Référence : 26078484

APPRÉCIATION DE LABORATOIRE N° AL18-244 JUSTIFICATION AU SENS DE L'ARTICLE 5.3 DE L'I.T. N° 249 DU 24 MAI 2010

Système de maçonnerie en briques pleines en béton BlocStar Am70

Demandeur :
TECHNI PROCESS
18 rue de Paris
92190 MEUDON

Figure 1 : Mise en œuvre du procédé BlocStar Am70 (cas 1)

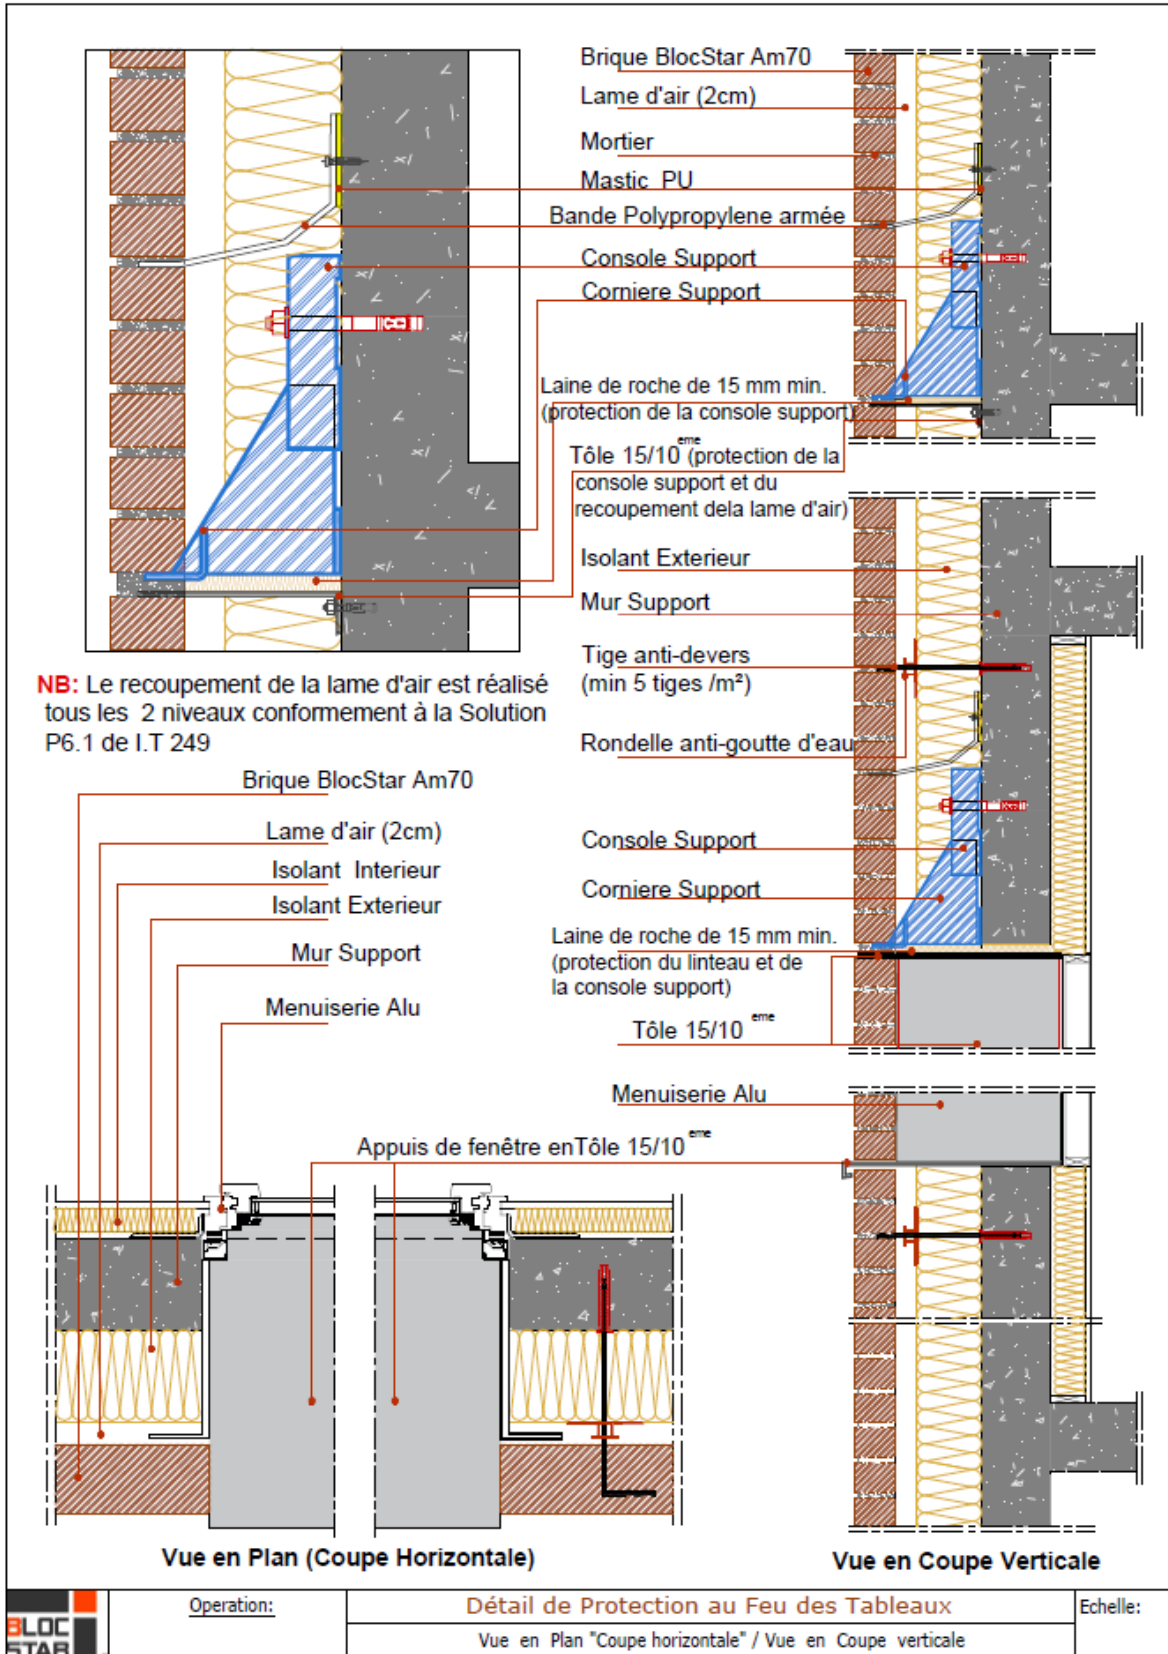
Latéralement, les embrasures sont protégées soit par une tôle en acier galvanisé d'épaisseur 15/10^e (cas 1) fixée sur le chant de la paroi support par chevillage au pas maximal de 350 mm soit par un retour du procédé BlocStar Am70 (cas 2). Ces protections sont représentées sur les coupes horizontales des figures 1 et 2.

Il est estimé que la tôle en acier galvanisé d'épaisseur 15/10^e utilisée pour la protection des consoles de supportage participe tous les deux niveaux au recouplement de la lame d'air et est conforme au paragraphe 5.2.1 et à la solution P6.1 du paragraphe 5.5 de l'IT 249 de mai 2010.

Les consoles de supportage de la paroi extérieure (tous les deux niveaux et en partie haute des embrasures) sont protégées par une tôle en acier galvanisée d'épaisseur 15/10^e complétée d'un isolant en laine de roche classé au moins A2-s3,d0, d'une épaisseur minimale 15 mm non comprimée et d'une masse volumique de 140 kg/m³.

Figure 2 : Mise en œuvre du procédé BlocStar Am70 (cas 2)

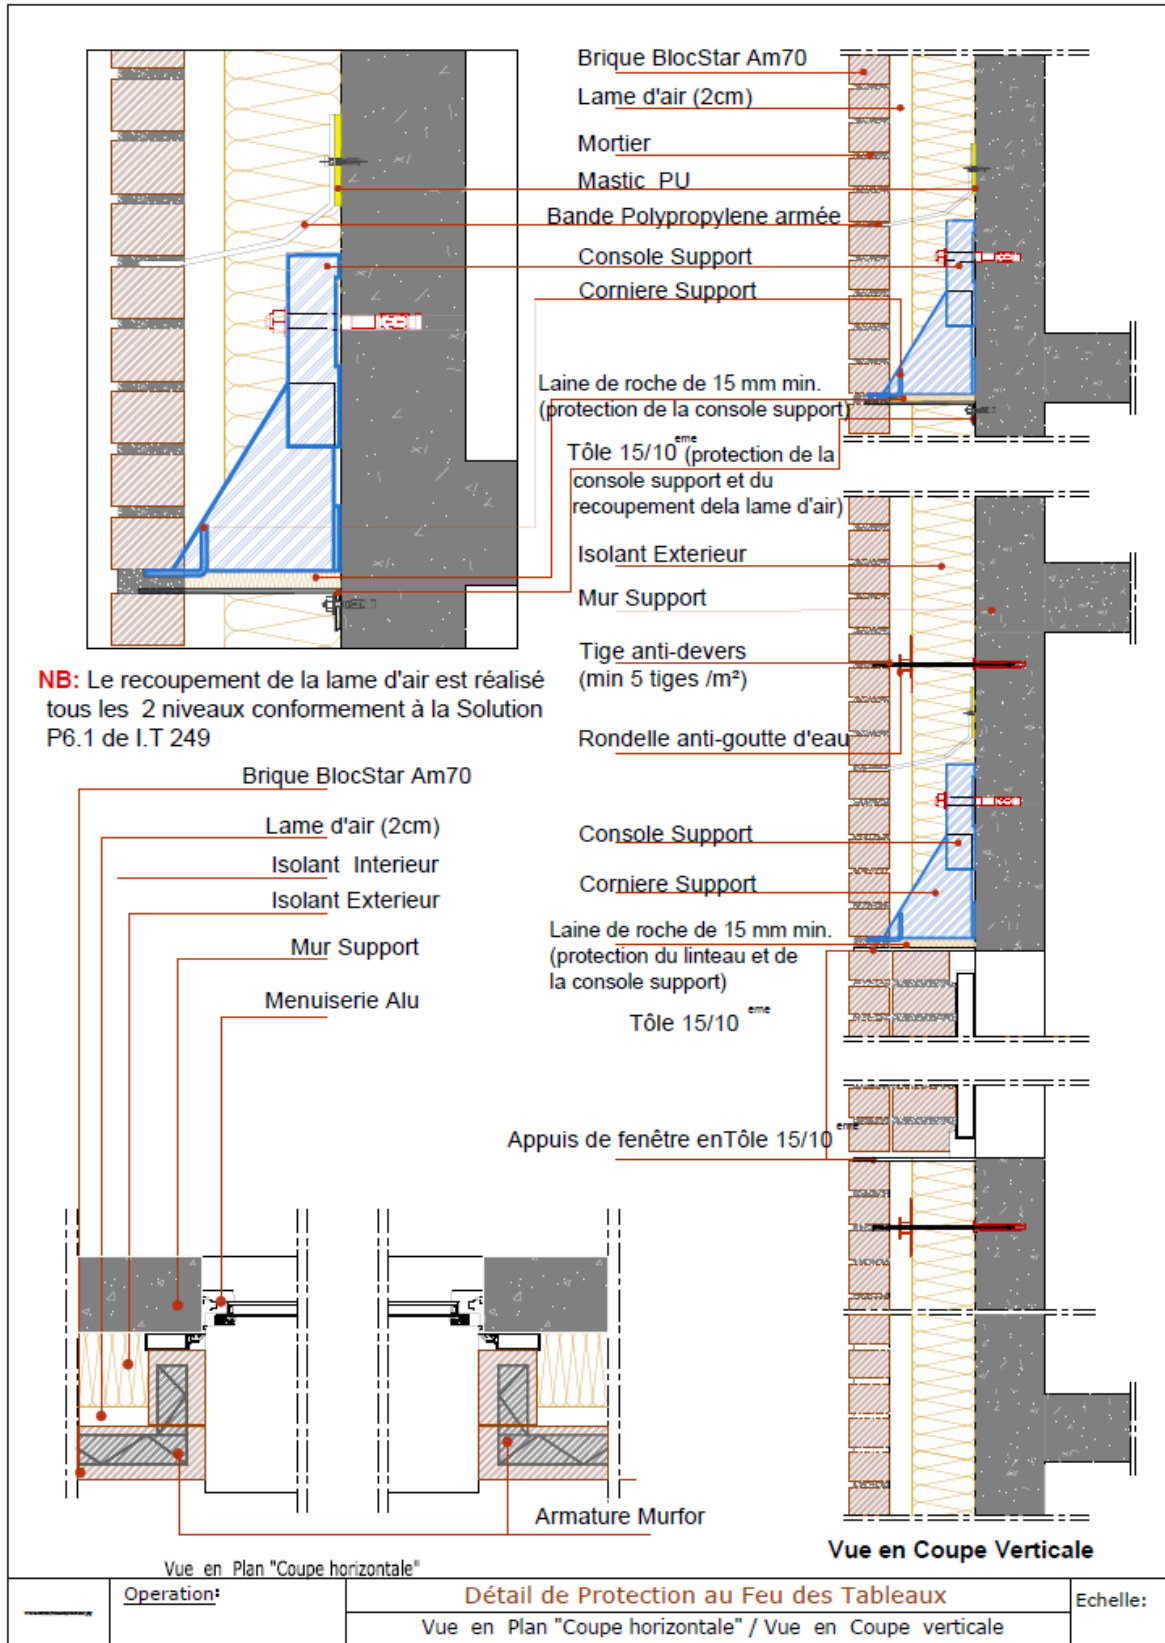
De plus, la reprise des charges par les consoles n'est pas remise en cause sous l'effet d'une sollicitation thermique, la tôle et l'isolant en laine de roche jouant le rôle d'écran thermique. Il en est de même pour les consoles de supportage située en partie haute des embrasures protégées par le même dispositif.
